大間原子力発電所

敷地周辺及び敷地近傍の地質・地質構造

(コメント回答 その11)

(補足説明資料)

海域の背斜・向斜の評価

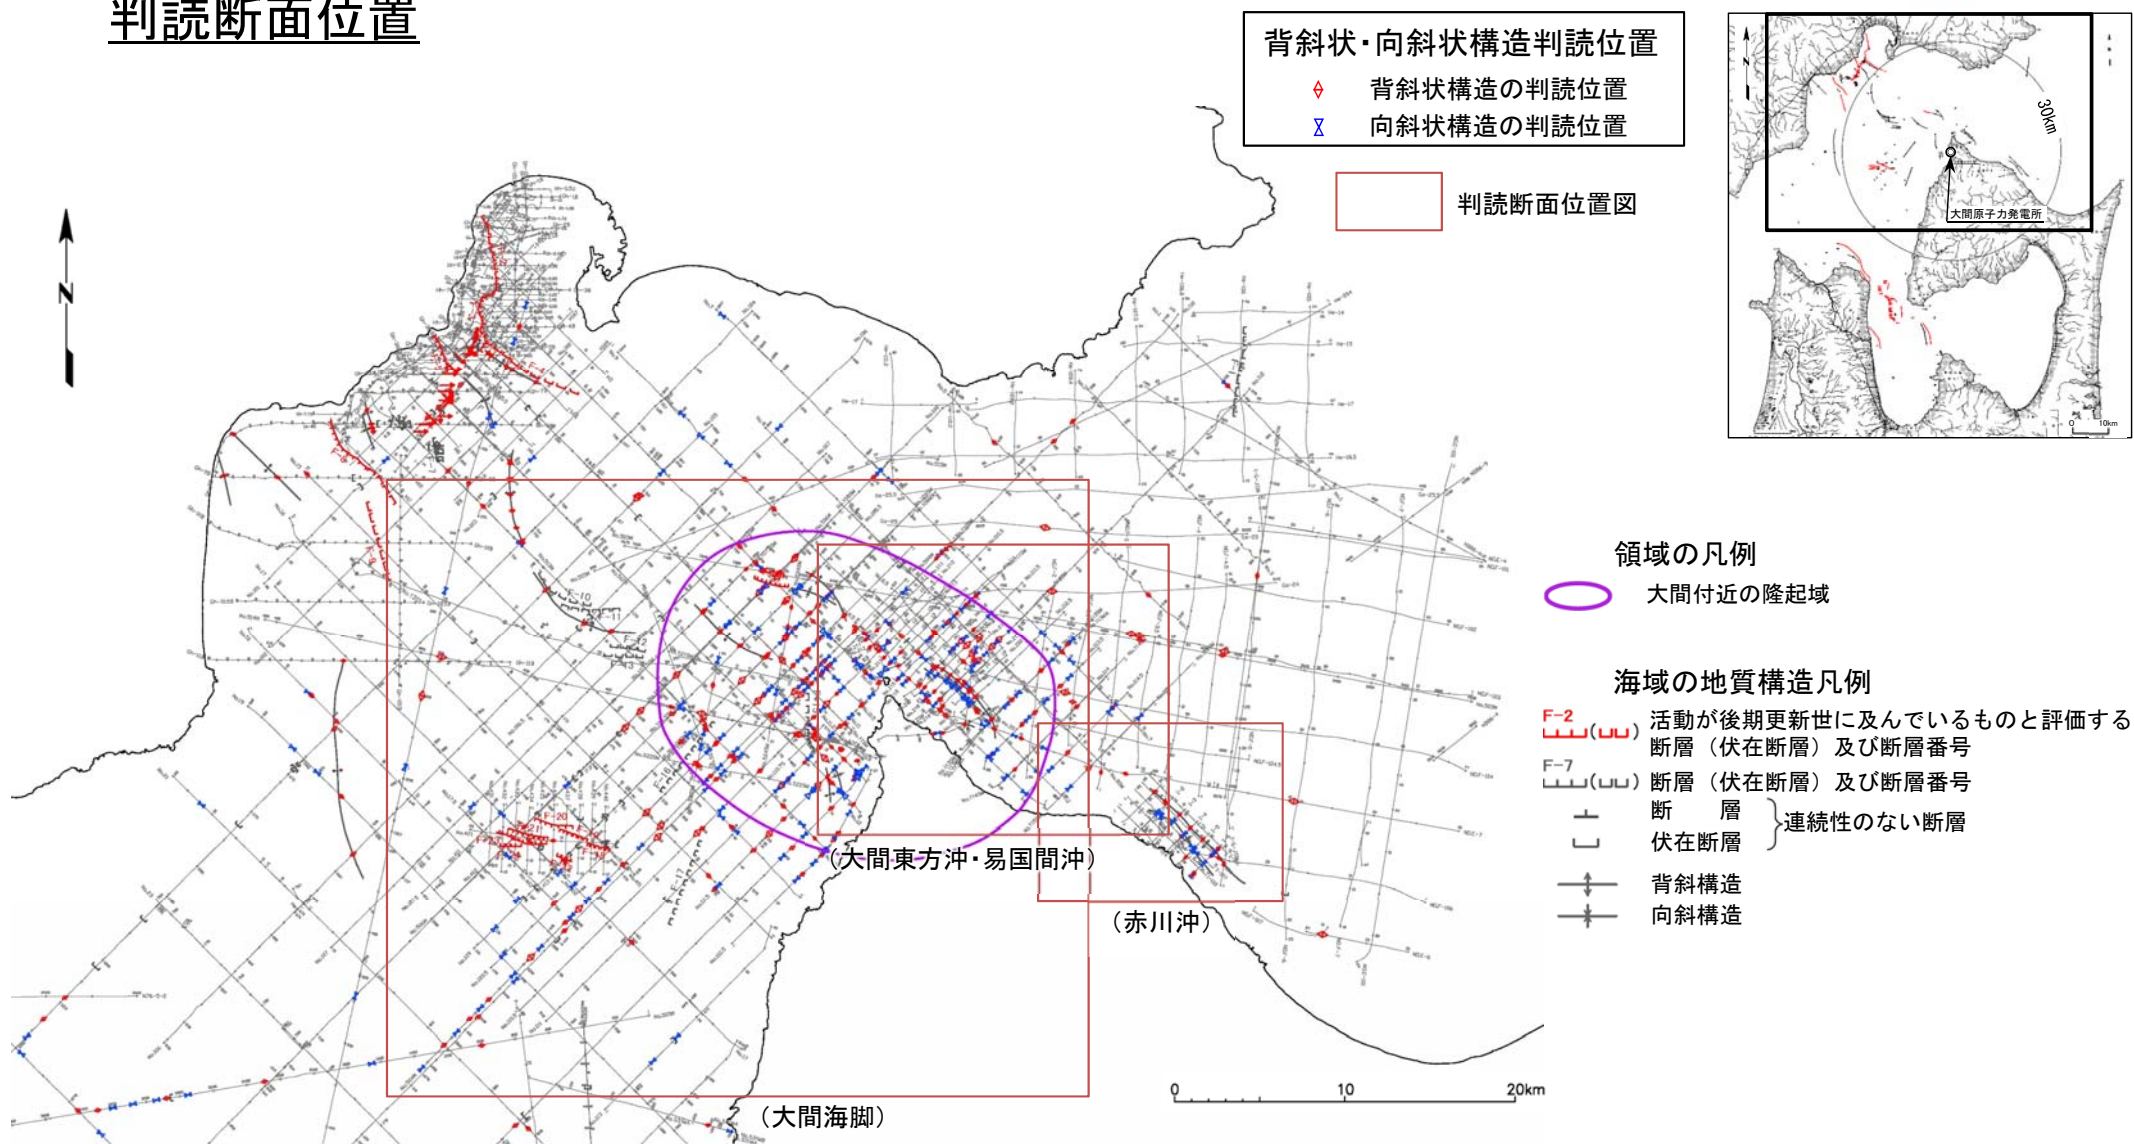
No.	項目	指摘時期	コメント内容	掲載箇所	
				本編資料	補足説明資料
S1-81	下北半島西部の隆起	第871回会合 (2020.7.3)	<p>隆起再現断層の地表出現領域の可能性がある領域の評価について、「相対的に隆起が速い領域」を赤川付近の隆起域まで含めるべきと考えている。ついては、隆起再現断層の「地表出現領域の可能性がある領域」の南東端の根拠について、以下の内容を含め整理したうえで、再度説明すること。</p> <ul style="list-style-type: none"> ・ 下北半島西部の北東側海岸のM1段丘面の速度分布に、二枚橋地点より東側のむつ地点や尻屋崎地点のデータを加えた隆起傾向を再度提示すること。 ・ 「相対的に隆起が速い領域」と、赤川付近から東の隆起域が分かれるというのであれば、その考え方を示すこと。 ・ F-14断層の東方に隣接する背斜と向斜のペアとその南東のペアについて、図示出来ない小規模のものも含めて全て提示のうえ、地表出現領域の可能性がある領域の設定に考慮した背斜・向斜の考え方を示すこと。 ・ 重力異常との整合性の検討において、地表出現領域の可能性がある領域の南東端付近等で地形・地質構造と整合する領域を補正しているが、大局的な地質構造を示す重力異常のデータを用いて補正した考え方を示すこと。 ・ 海岸侵食地形の調査データを全て示し、赤川付近の隆起との関係を説明すること。 	第8章	第1章 第2章 第3章
				P.7-8	
				P.8-20	
				P.8-19, P.8-20, P.8-42	
				P.8-33	
P.7-11					
S1-82	下北半島西部の隆起	第871回会合 (2020.7.3)	敷地周辺の地質・地質構造の審議においては、「隆起再現断層の可能性がある領域」までとし、資料構成を変更すること。	第8章, 第9章, 巻末参考	—

- 大間海脚のE層(中新統)には連続性の無い小規模な背斜状構造, 向斜状構造が多数発達しており, D層(鮮新統)上部以上で変形が極端に小さくなり, 一部は複数の構造を包含して波長の長い緩やかな変形へと変化する。
 - E層(中新統)堆積末期に広く水平短縮が生じ複背斜状の構造が形成され, この活動はD層(鮮新統)堆積の前半まで続き, 後半以降は陸域から海域に向かう傾動運動^{※1}に伴う変形に変化したと判断される。いずれも断層運動に関わるものではない。
- 大間東方沖及び赤川沖に分布するD層には波状の凹凸が認められ, 一部の連続性の良い部分を背斜及び向斜として図示。
 - D層(鮮新統)中の背斜, 向斜と認定する構造は, 振動を繰り返す褶曲構造の一部であり, D層堆積末期から更新世の初期に水平短縮により形成されたと判断され, 断層運動に関わるものではない。

離水した海岸侵食地形の評価

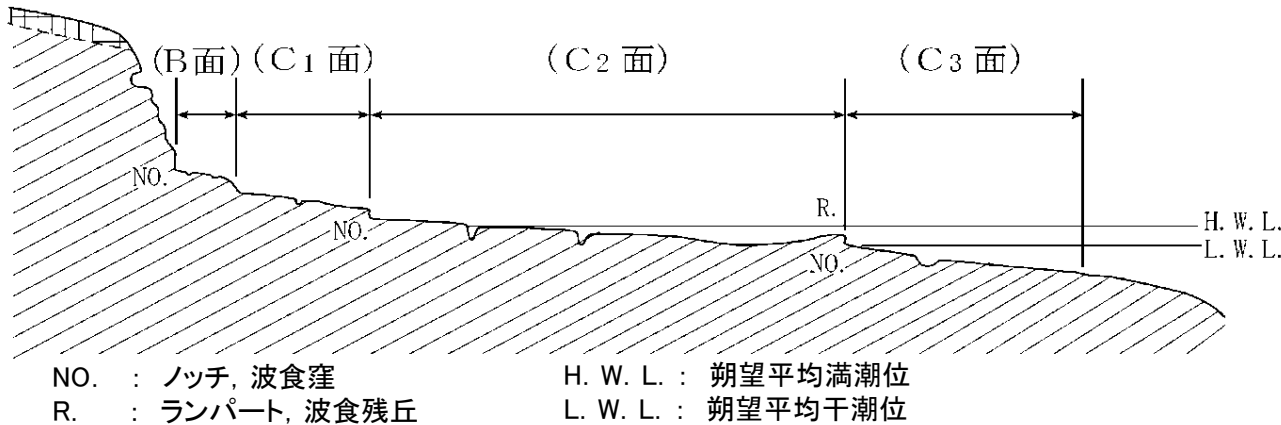
コメントNo.S1-81
(以下, P.38まで)

- 離水した地形面であるB面は、非常に狭く不明瞭な地形面であり、少数が点在し、離れ岩状のものも多い。
- 地形面の現地調査及び侵食地形面判読によれば、B面の分布標高は、下北半島西部全域で2~4m程度と、ほぼ一定である。
- 完新世堆積物の文献調査及び現地調査によれば、下北半島西部の縄文海進期の海水準は、現在よりもおよそ2~3m高い。

- B面の分布域は、下北半島西部全域であり、分布標高が下北半島西部全域でほぼ一定である。
 - 離水の原因は、局所的な隆起によるものではなく、海水準変動により下北半島西部全域で離水したものと評価する。
- B面の分布標高は、縄文海進期の海水準と等しいかやや高く、その地形面は侵食を受けて非常に狭く不明瞭である。
 - 離水の時期は、縄文海進期後の海退時であり、B面は、縄文海進期に形成された侵食地形面が、海退時の侵食を免れて残存した部分と評価する。
